Strandgade Nord

Wilders, Krøyers og Grønlandske Handels Plads

Supplerende høring fra 23. april til 7. maj 2012

ÆNDRING AF BOLIGBEBYGGELSE VED STRANDGADE

Tidligere forslag

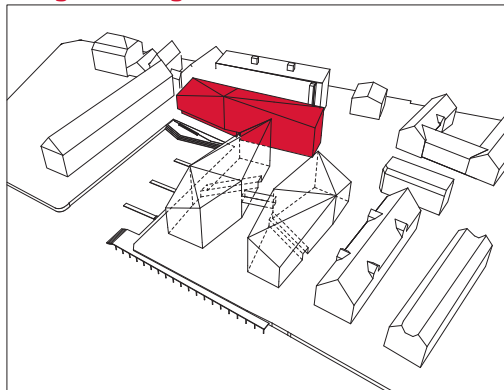
Den nuværende boligblok for enden af havnebassinet i lokalplanforslaget, er blevet kritiseret for at være for lang og ensartet.

Nyt forslag

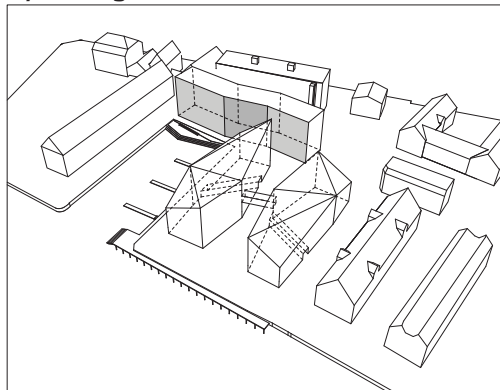
Det lange volume brydes op med knæk i facaden/bygningskroppen.

Nyt forslag

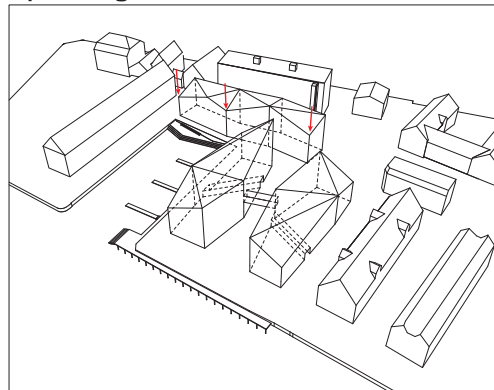
Taget brydes ned i mindre flader og tilpasses bygningskroppen.

Nyt forslag

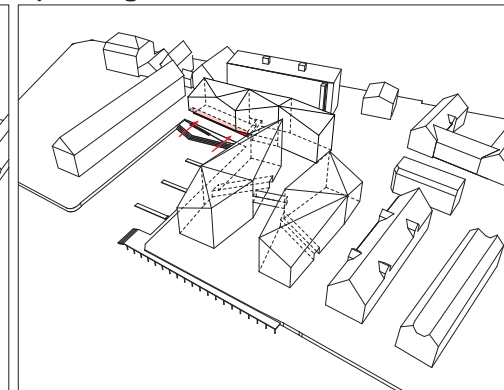
Stueetagen trækkes tilbage, således promenaden, som følge af at bygningskroppen ændres, respekteres.

Nyt forslag

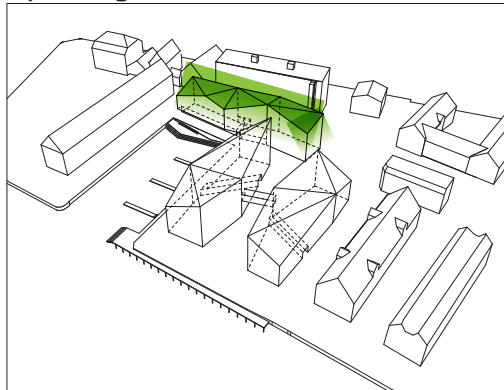
Taget på boligbebyggelsen beklædes med sedum. Beplantningen breder sig ud over bygningen og klatreplanter vokser op ad facaden.

Nyt forslag

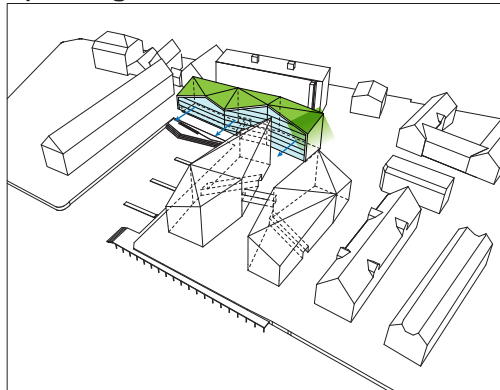
Den tunge facade minimeres ud mod vandet, så udsigten over Københavns Havn udnyttes bedre.

Nyt forslag

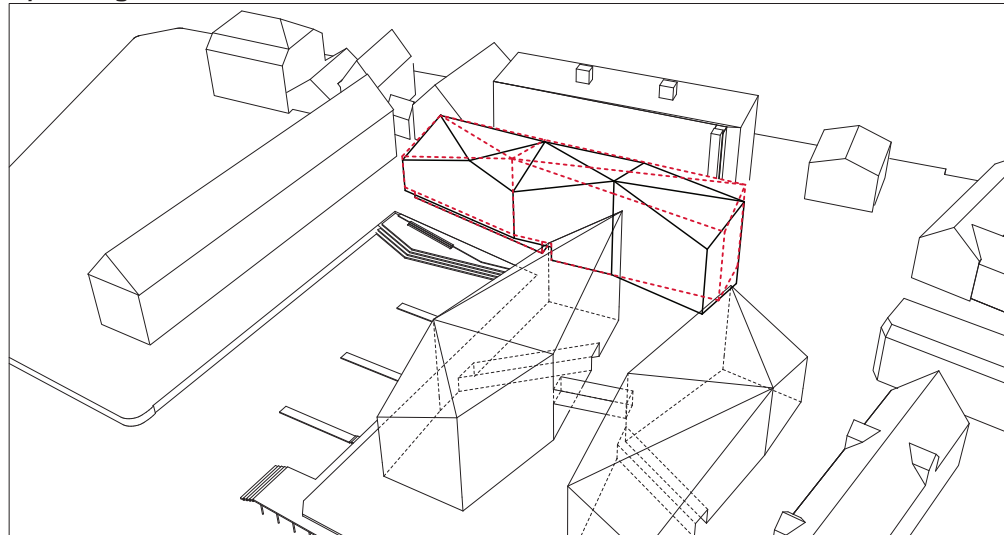
Ved at bryde boligbebyggelsen opnåes der i højere grad en bygning, der passer sammen med den resterende del af bebyggelsen langs Strandgade. Med de forholdsvis korte facadelængder lægger den sig mere naturligt ind i Strandgades bebyggelse. Det tidligere forslag er indtegnet med rød stiblet linje, mens det aktuelle forslag er markeret med sort.
